本市都市計畫委員會專案小組聽取本府簡報「變更縱貫公路桃園內壢間都市計畫(配合臺鐵都會區捷運化桃園段地下化建設計畫中路站周邊土地開發計畫)暨訂定細部計畫案」及「變更桃園市都市計畫(配合臺鐵都會區捷運化桃園段地下化建設計畫中路站周邊土地開發計畫)暨訂定細部計畫案」第7次會議紀錄

一、開會時間：110年4月13日(星期二)上午9時30分

五、專案小組初步建議意見：

附圖 1 計畫區東北側毗鄰乙種工業區及特定乙種工業區之第二種住宅區調整劃設為公園兼滯洪池

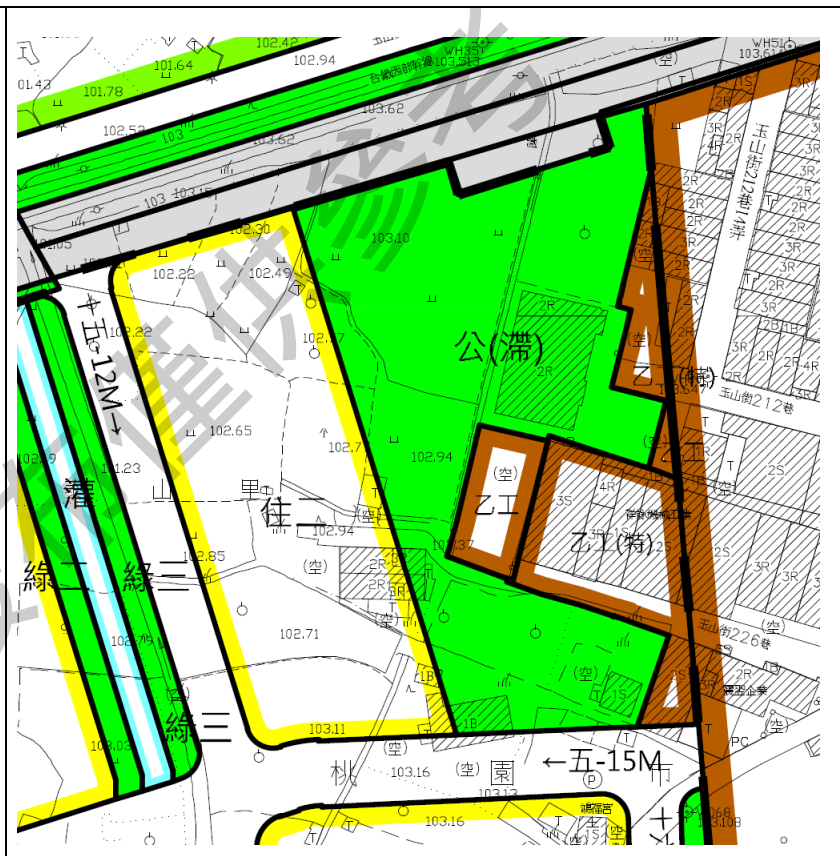
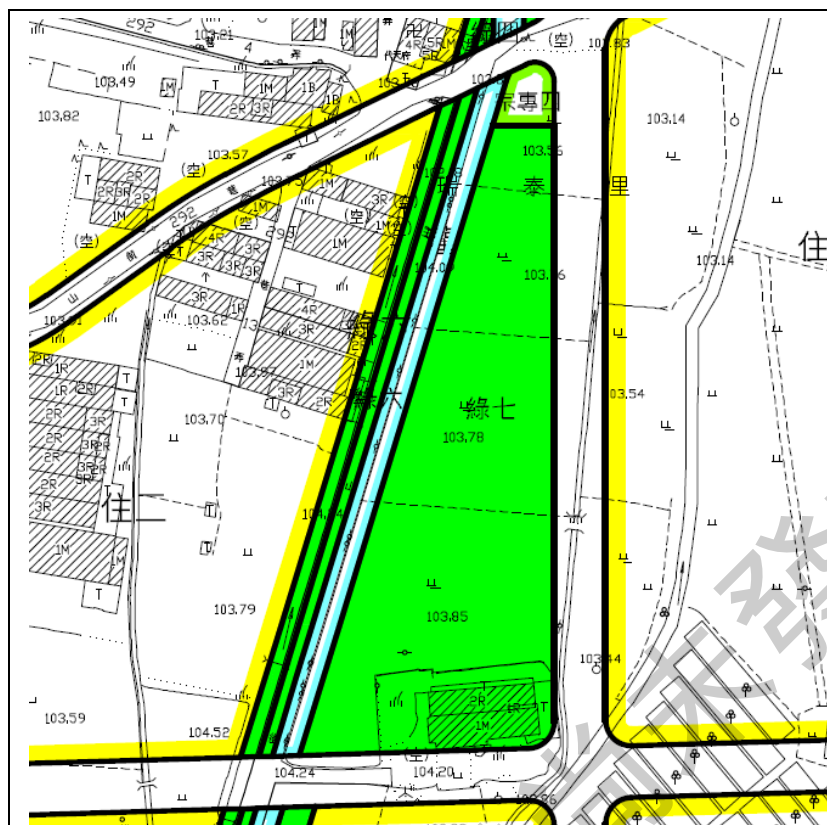
1. 計畫區東北側毗鄰乙種工業區及乙種工業區(特)之第二種住宅區調整劃設為公園用地(兼供滯洪池使用)(詳附圖1)，原綠7用地取消滯洪功能並縮減部分範圍，劃設為第二種住宅區及道路用地(詳附圖2)。
2. 為符合本府地政局區段徵收抵價地配地劃設原則，調整部分街廓規模如附圖3。
3. 考量本案範圍內規劃中路都會公園、機關用地、中路車站等區域性公共設施，並規劃國際路匝道，交通區位良好，具備區域性重點發展條件，將本案全區納入增額容積範圍。
